改善箇所説明図

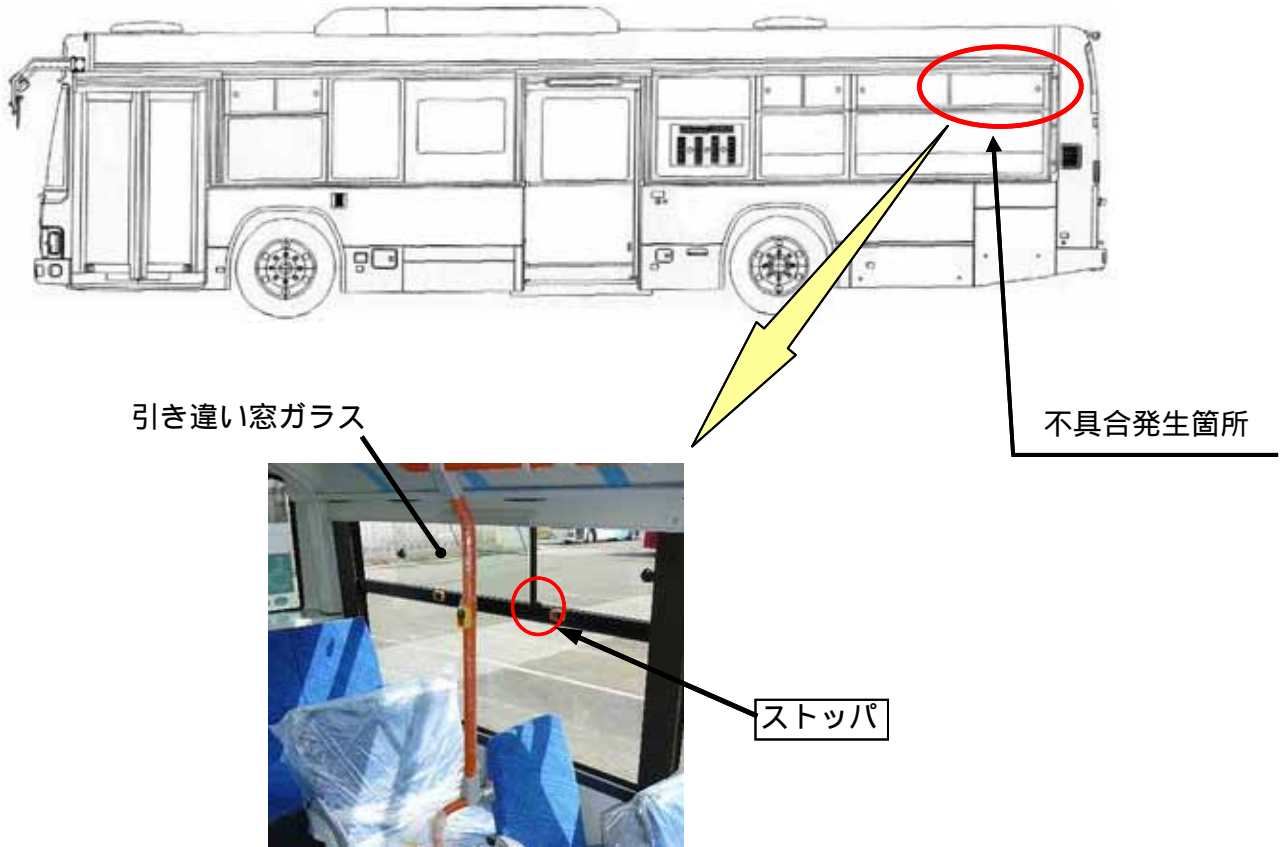
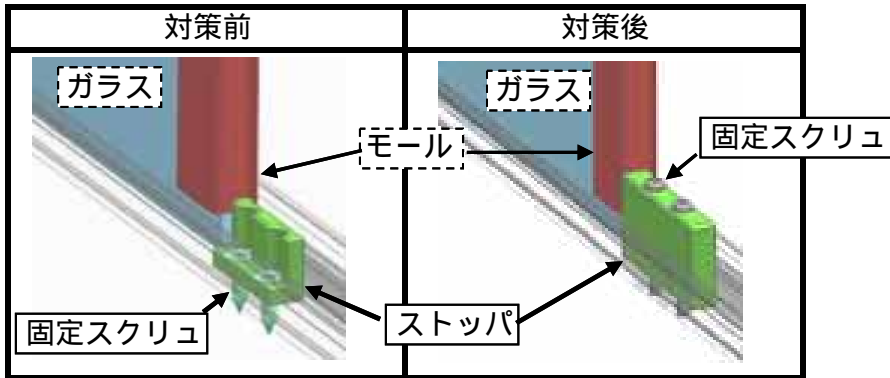
窓ガラスの開口幅を制限するストップパ付きの引き違い窓を装着した路線バスにおいて、ストップパ形状が不適切なため、ガラスモールが破損することがある。そのため、当該窓の開閉操作を強い力で繰り返すと、ガラスがストップパ固定スクリュと接触し、最悪の場合、ガラスが破損するおそれがある。

全車両、当該窓のストップパを対策品に交換する。モールが損傷しているものは、ガラスとモールを新品に交換する。

識別：ストップパの固定スクリュ頭部に白色ペイントを塗布する。
